**SOLICITATION AMENDMENT
MODIFICATION DE L'INVITATION**

Title - Sujet CCGS G. Peddle S.C dry Docking	
Solicitation No. - N° de l'invitation F5561-210006/A	Amendment No. - N° modif. 002
Client Reference No. - N° de référence du client F5561-21-0006	Date 2021-03-08
GETS Reference No. - N° de référence de SEAG PW-SHAL-311-11196	
File No. - N° de dossier HAL-0-85218 (311)	CCC No./N° CCC - FMS No./N° VME
Solicitation Closes - L'invitation prend fin at - à 02:00 PM Atlantic Daylight Saving Time ADT on - le 2021-03-16 Heure Avancée de l'Atlantique HAA	
F.O.B. - F.A.B. Specified Herein - Précisé dans les présentes Plant-Usine: <input type="checkbox"/> Destination: <input type="checkbox"/> Other-Autre: <input checked="" type="checkbox"/>	
Address Enquiries to: - Adresser toutes questions à: Dunne, Dave	Buyer Id - Id de l'acheteur hal311
Telephone No. - N° de téléphone (902) 401-4294 ()	FAX No. - N° de FAX (902) 496-5016
Destination - of Goods, Services, and Construction: Destination - des biens, services et construction: SEE HEREIN

La modification 002 à la demande de soumissions vise à :

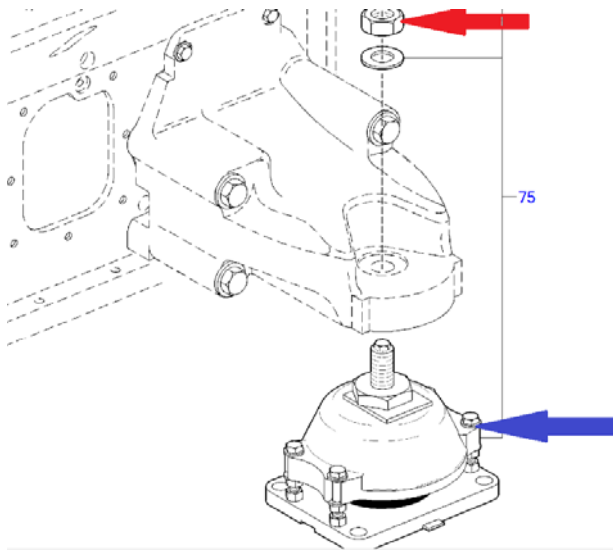
Q7. Pourquoi les supports élastiques doivent-ils être déboulonnés de leur résine Chockfast respective? Devons-nous retirer les supports élastiques existants et en installer de nouveaux? Si oui, qui est-ce qui doit fournir les supports et devons-nous refaire les résines Chockfasts?

R7. Les quatre (4) supports élastiques de chacun des moteurs principaux sont préajustés en fonction du poids du moteur. Les supports élastiques doivent être complètement déboulonnés (4 boulons indiqués par une flèche bleue) de leur résine Chockfast respective avant de soulever le moteur. Si vous retirez uniquement l'écrou supérieur qui fixe le support du moteur à la base (indiqué par la flèche rouge), le support élastique devra être réajusté. De cette façon, le support élastique demeure plutôt ajusté à l'ancien moteur et peut être réinstallé avec ce dernier après la révision. Le nouveau moteur sera accompagné de nouveaux supports élastiques préajustés qui seront installés directement sur chaque résine Chockfast à l'aide des mêmes quatre écrous. Dans l'éventualité peu probable où des résines Chockfast seraient endommagées par l'IDM pendant le remplacement, il incombera à l'entrepreneur de les remplacer par l'entremise du formulaire 1379.
